Modulo per la presentazione delle osservazioni per i piani/programmi/progetti sottoposti a procedimenti di valutazione ambientale di competenza statale

ID: Codice procedura (ID_VIP/ID_MATTM): 12691

“Progetto di un impianto eolico denominato “Pitigliano” ubicato nei comuni di Pitigliano (GR) e Sorano (GR) costituito da 20 (venti) aerogeneratori di potenza nominale 7,0 MW per un totale di 140,0 MW con relative opere connesse ed infrastrutture indispensabili”

Immagine 3. Cumulo di una parte di impianti eolici, fotovoltaici e geotermici industriali in progettazione ed esistenti intorno all’eolico industriale “Pitigliano”.

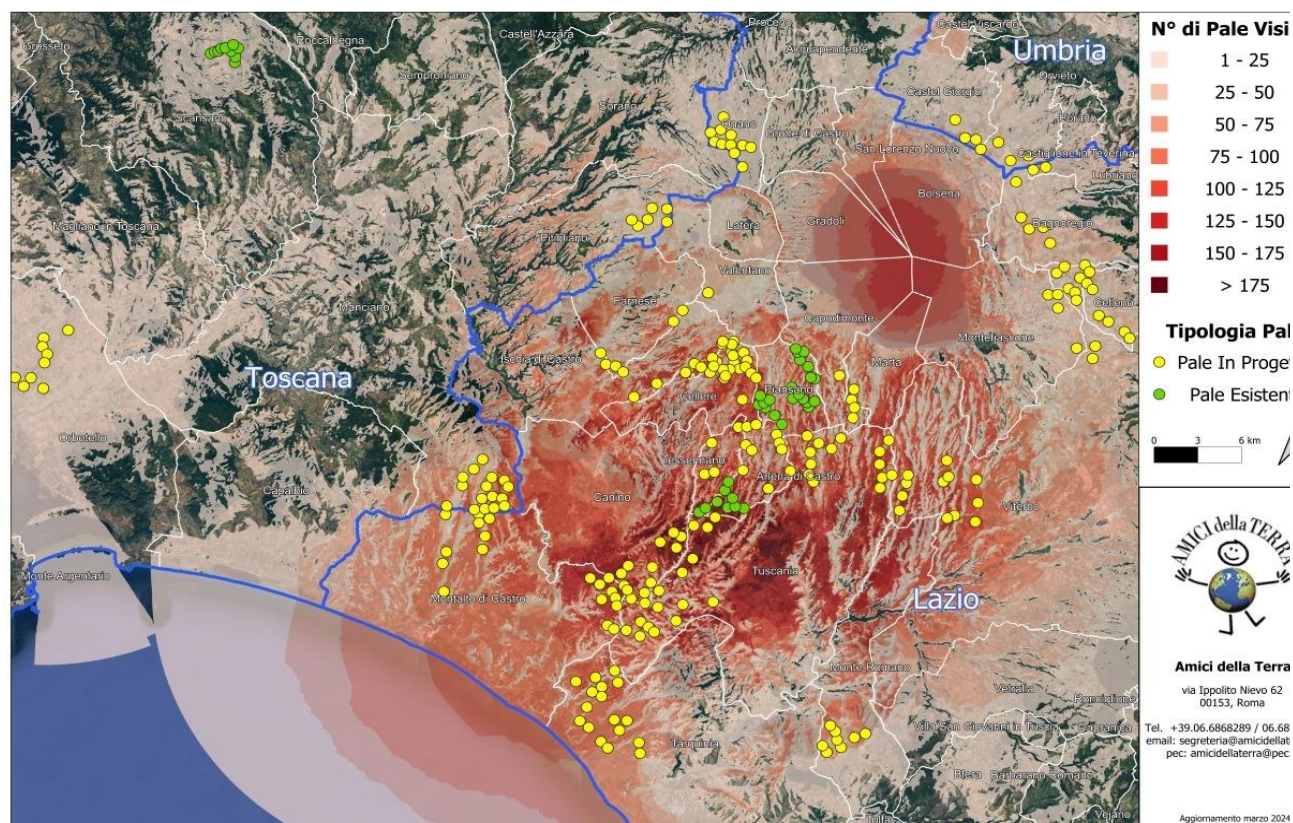
Beni Culturali “*Ambito paesaggistico, geologico e geomorfologico dell’orlo della caldera di Latera ...*” Non vengono nemmeno citati gli impianti eolici in progetto al MASE, il “Rempillo” (6 aerogeneratori) e un altro in verifica amministrativa di 14 aerogeneratori e 72, 6 MW. Ad oggi nei territori di Pitigliano, Sorano e in quello limitrofo potenzialmente potrebbero essere insediati 40 aerogeneratori alti 200 metri e larghi 170. Ma la proponente non cita neanche altri impianti che creerebbero il cumulo e quindi maggiore impatto. Infatti, sul territorio della “Città del Tufo” (Sorano e Pitigliano) impatterebbero anche l’impianto eolico “Montarzo” di Onano con 13 aerogeneratori con le dimensioni ricordate, l’altro eolico industriale nel territorio di Valentano con sette aerogeneratori (stesse dimensioni), gli impianti di Farnese con un minieolico di 3 Torri alte 60 metri già installate in località Poggio del Crognolo e l’impianto eolico industriale “Vallerosa” (7 aerogeneratori alti 200 metri e larghi 158 metri) in procedura VIA presso la Regione Lazio. Inoltre, altri impianti del minieolico già presenti a Valentano, Cellere e Piansano e due progetti eolici industriali con le stesse dimensioni (200 m x 170 m) nel Comune di Ischia di Castro. La valutazione del cumulo non prende neanche in considerazione gli impianti industriali di fotovoltaico e agrivoltaico in progetto a Farnese, Valentano, Ischia di Castro, Cellere. L’impianto geotermico in procedura Via al MASE, progettato nella Caldera di Latera. Quindi è stata effettuata una valutazione del potenziale impatto cumulativo non veritiera a dispetto di quanto affermato dalla proponente che sostiene di aver preso in considerazione uno spazio di 10 km intorno al suo impianto per gli impatti che si creerebbero.

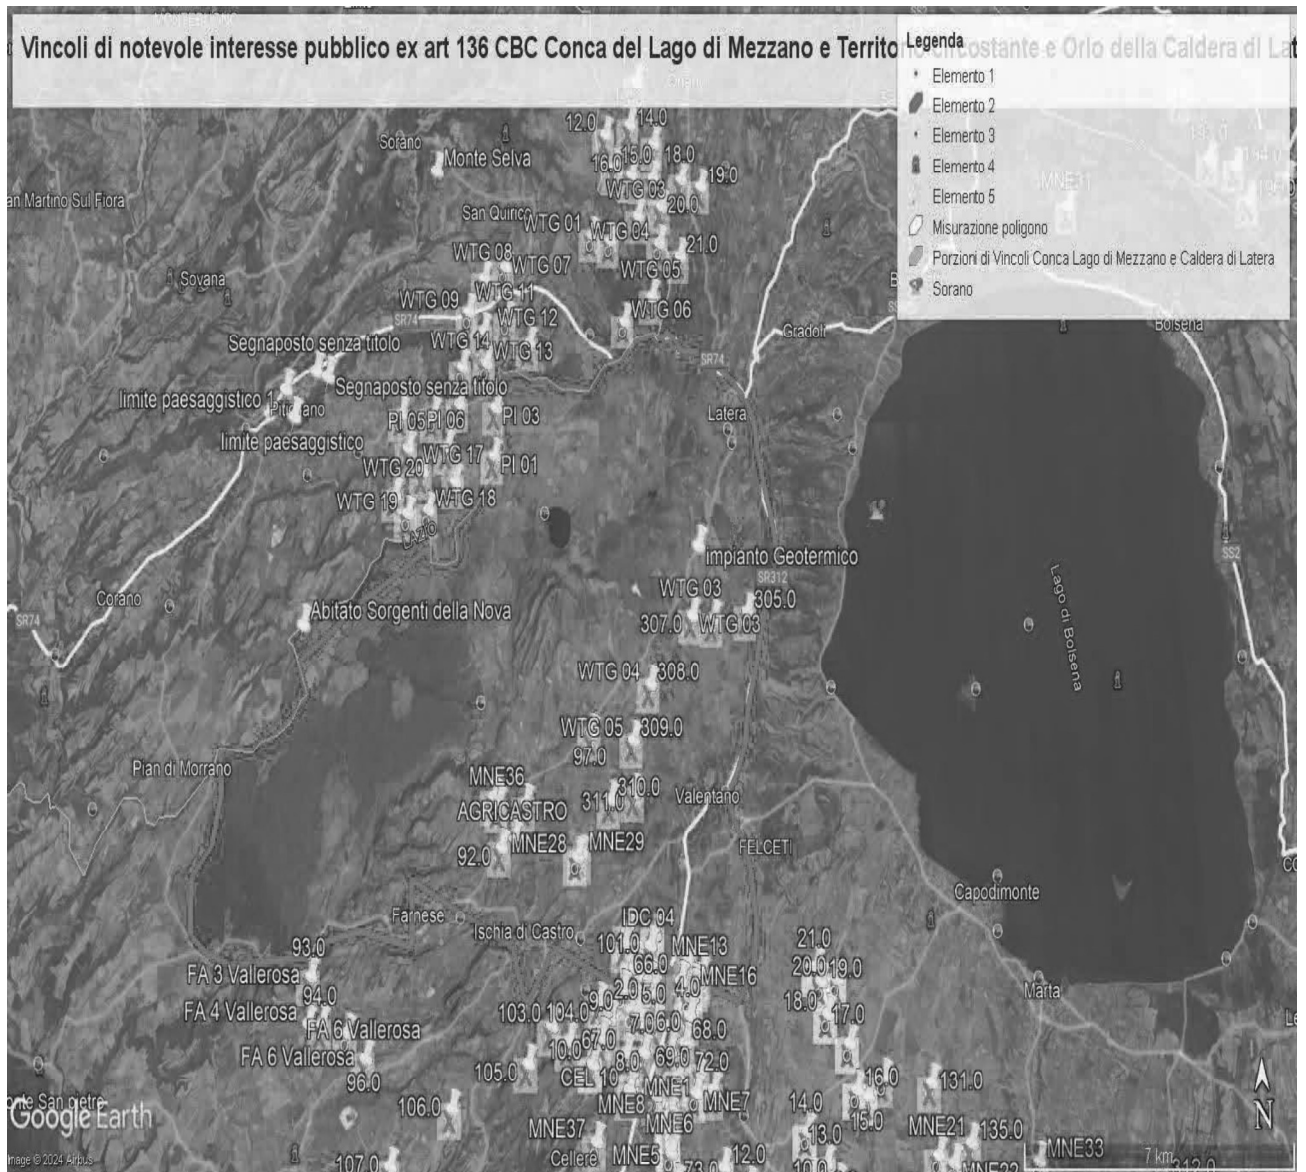
Come è illustrato nell'immagine si ribadisce che l'impianto industriale "Pitigliano" ricade completamente all'interno delle fasce di rispetto dei due vincoli di notevole

interesse pubblico e lambisce quelle di un terzo vincolo e quindi come affermato dal Consiglio di Stato nelle sentenze citate, l'impianto è insediato in area non idonea ai sensi dell'art. 20 comma 8 lettera c quater del D.Lgs. n. 199/2021 e ss.mm.ii al contrario di quanto sostiene la proponente.

IMMAGINE n. 2 Impianto eolico industriale “Pitigliano” e distanze aerogeneratori dai Vincoli della Conca del Lago di Mezzano...

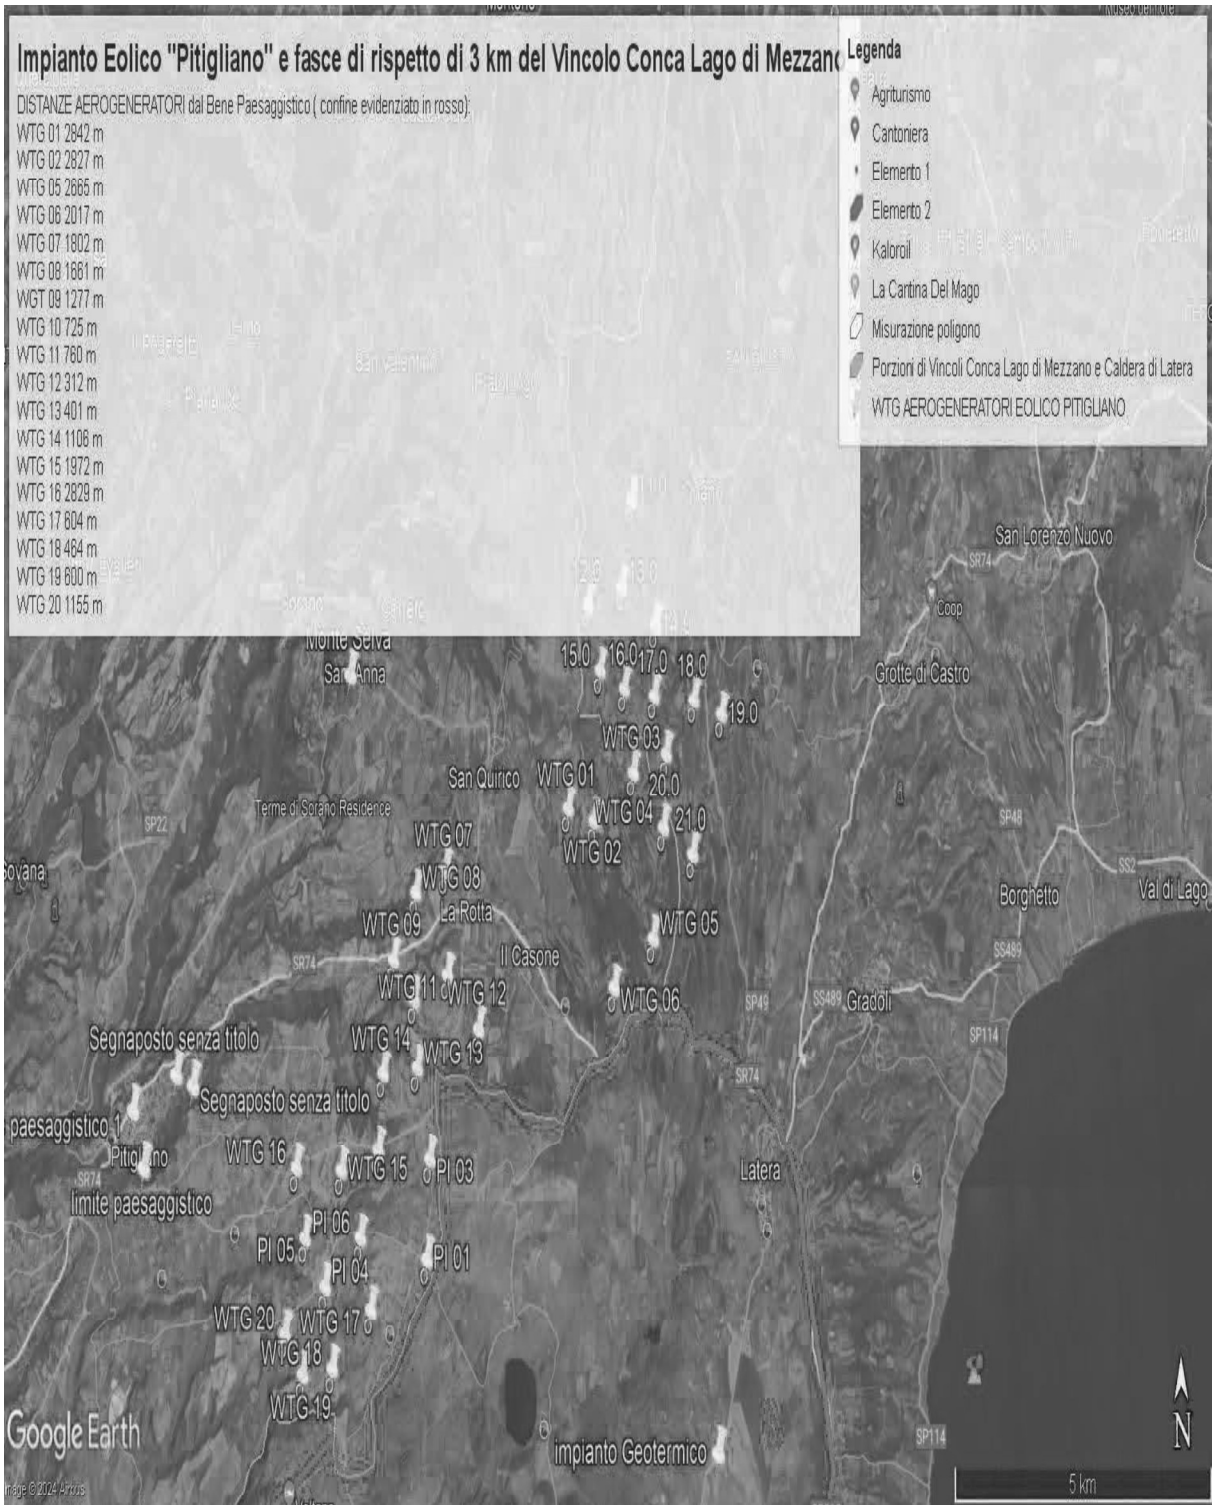
Al contrario si evidenzia che l'impianto eolico industriale citato non solo ricadrebbe con tutti e 20 gli aerogeneratori all'interno delle fasce di rispetto di 3 km di due vincoli paesaggistici di notevole interesse pubblico esistenti nella Regione Lazio e con una parte di essi nel vincolo paesaggistico del Centro abitato di Sorano (GR) quindi in aree non idonee all'installazione di impianti di energia rinnovabile. Addirittura, alcuni aerogeneratori sarebbero ubicati a poche centinaia di metri dai perimetri dei due vincoli paesaggistici laziali ex art 136 del CBC.

IMMAGINE n. 3 Impianto eolico industriale “Pitigliano” e distanze aerogeneratori dai Vincolo “Orlo della Caldera di Latera.

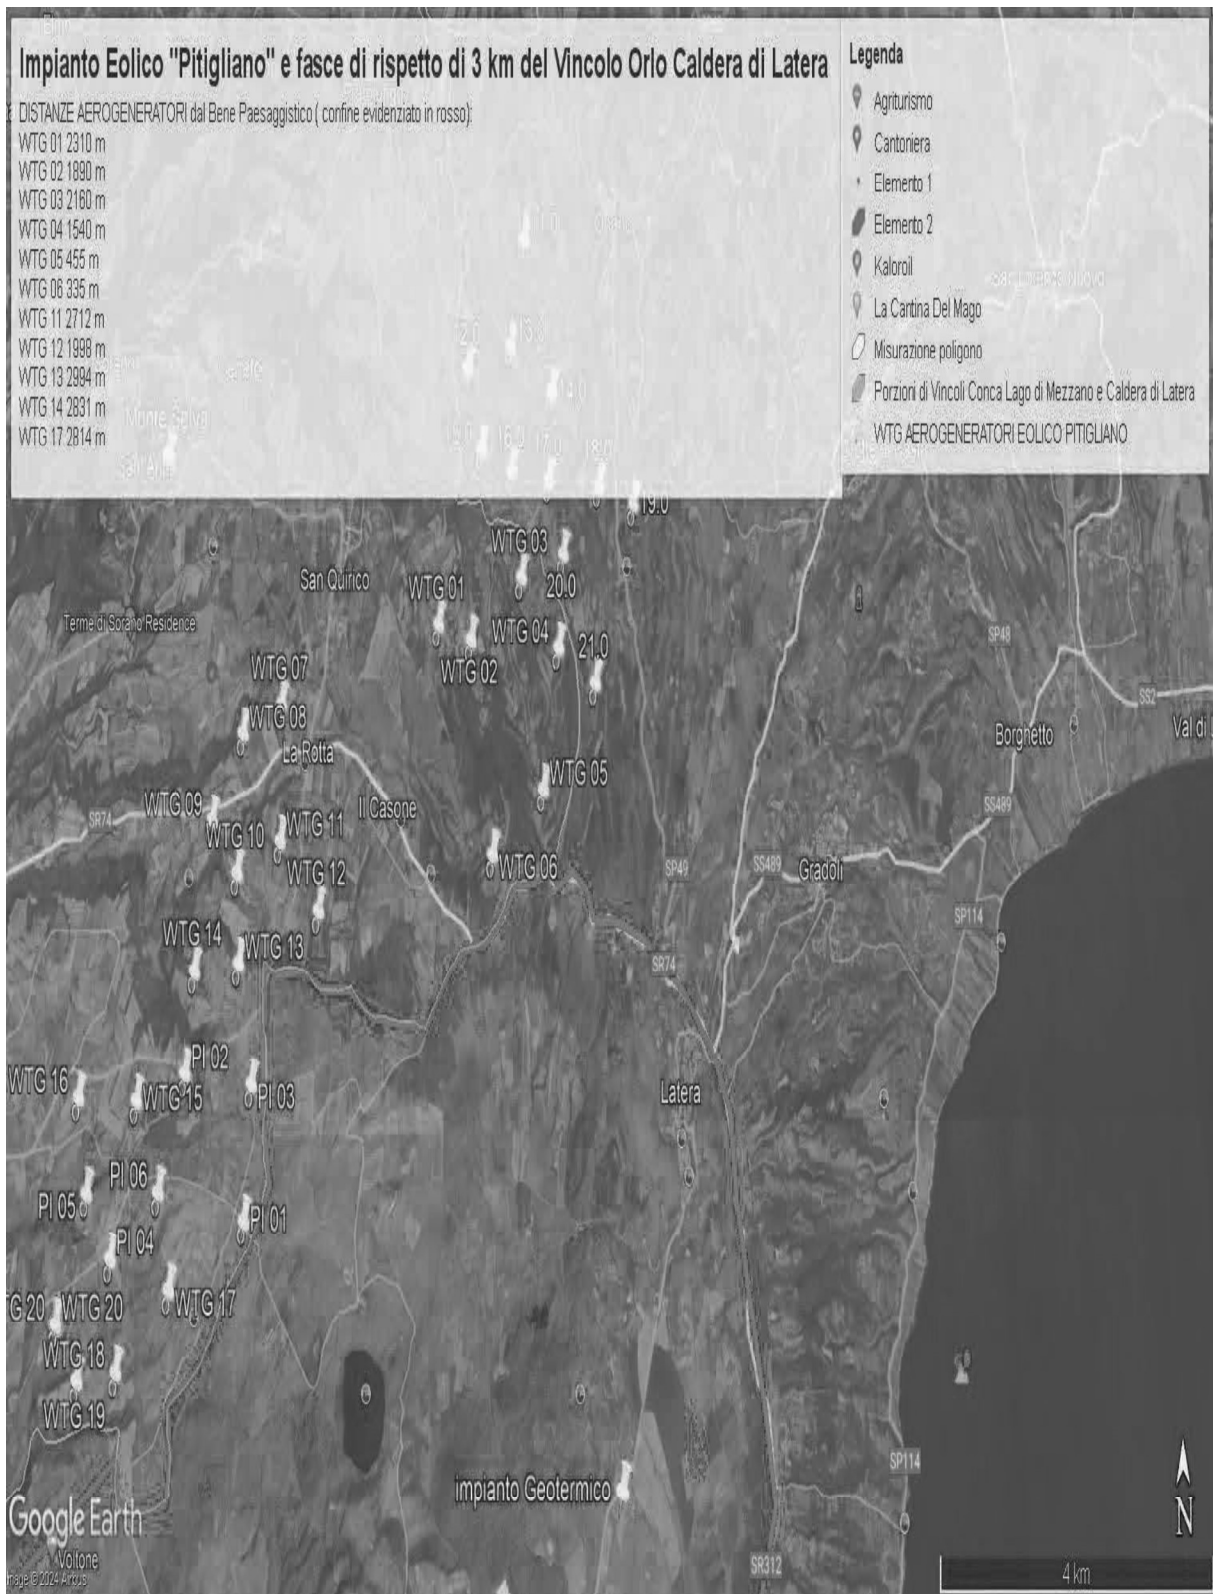
Concludendo, si evidenzia ancora che la proponente non effettuando la procedura prevista dalla Parte III delle Linee Guida nazionali ha ignorato un vincolo paesaggistico di notevole interesse pubblico istituito con un provvedimento del Segretariato regionale del Ministero della Cultura per il Lazio che ha emanato il Decreto di dichiarazione di notevole interesse pubblico n. 22 del 15.02.2024 ai sensi e per gli effetti dell'art. 136, co. 1, lett. c) e d) del decreto legislativo 22 gennaio 2004, n. 42, "Ambito paesaggistico, geologico e geomorfologico dell'orlo della caldera di

Latera e delle sue pendici interessate dai centri eruttivi periferici" nei comuni di CELLERE, FARNESE, ISCHIA DI CASTRO, LATERA, PIANSANO.

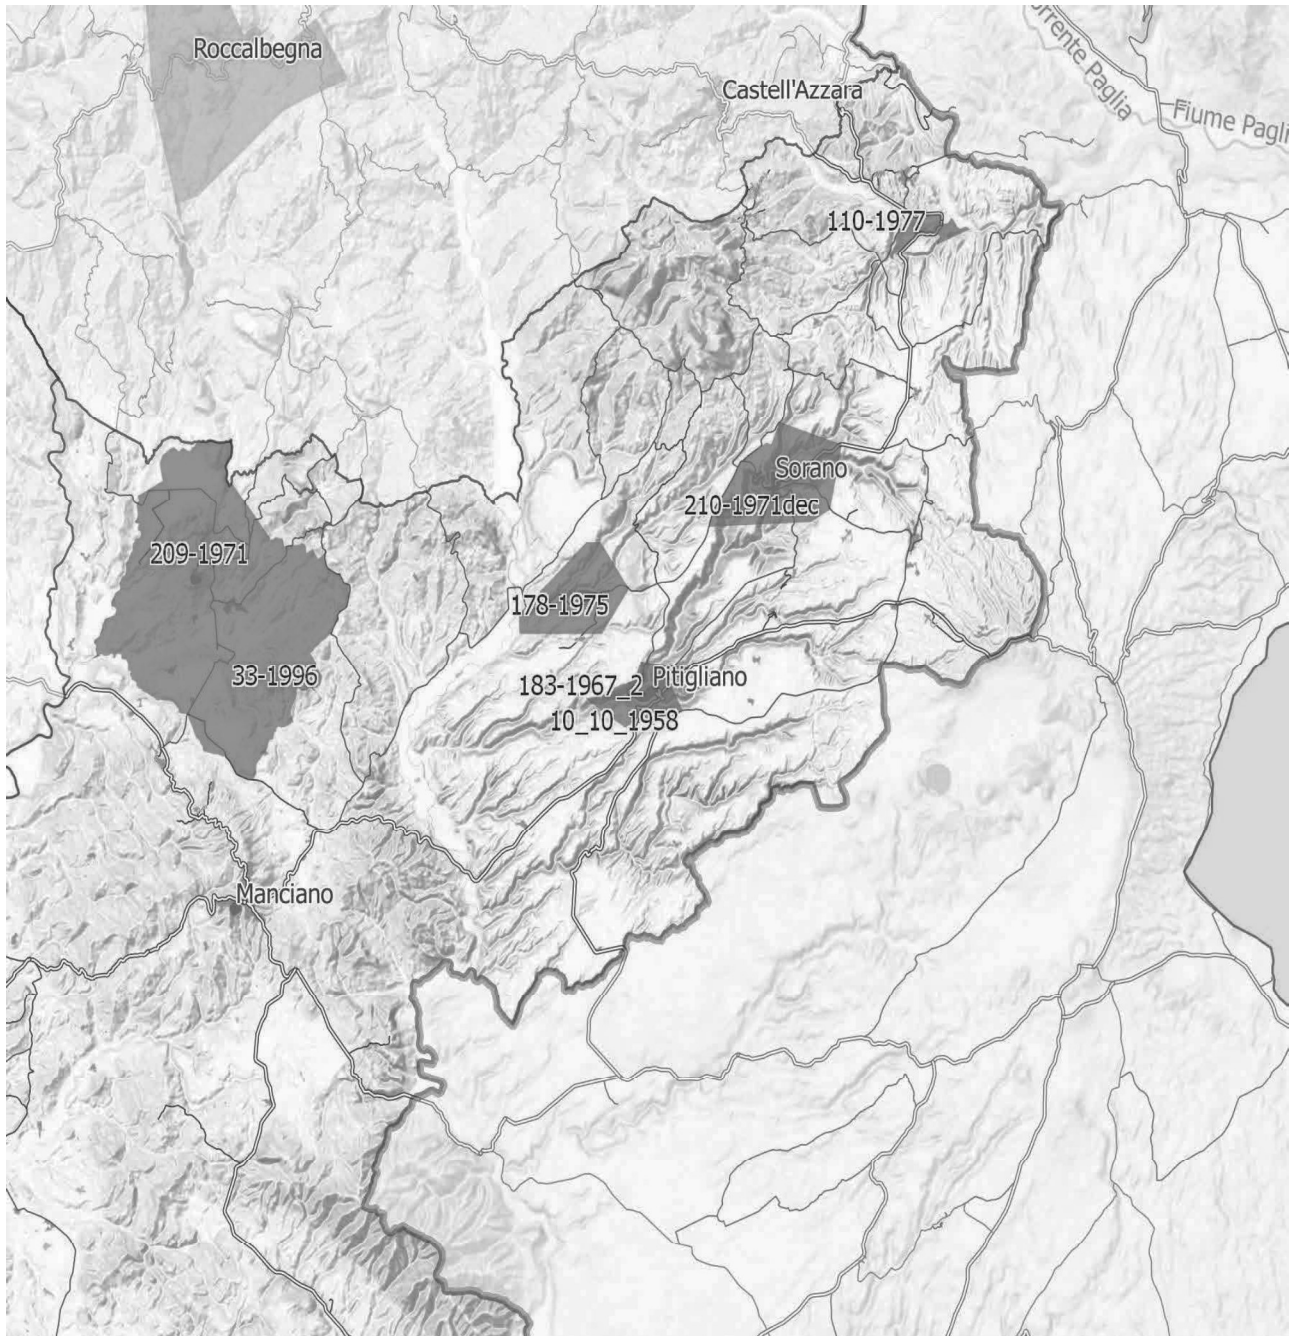
Inoltre, come sostiene la Proponente parte dell'impianto si verrebbe a trovare a 3,5 km dal centro abitato di Sorano. Infatti, tre degli aerogeneratori WTG 08, 09, 10 sono addirittura all'interno delle fasce di rispetto dei 3 km del suo vincolo paesaggistico di notevole interesse pubblico ex art 136 del CBC. Si evidenzia che così si crea

un'ulteriore incompatibilità con la tutela del Paesaggio.
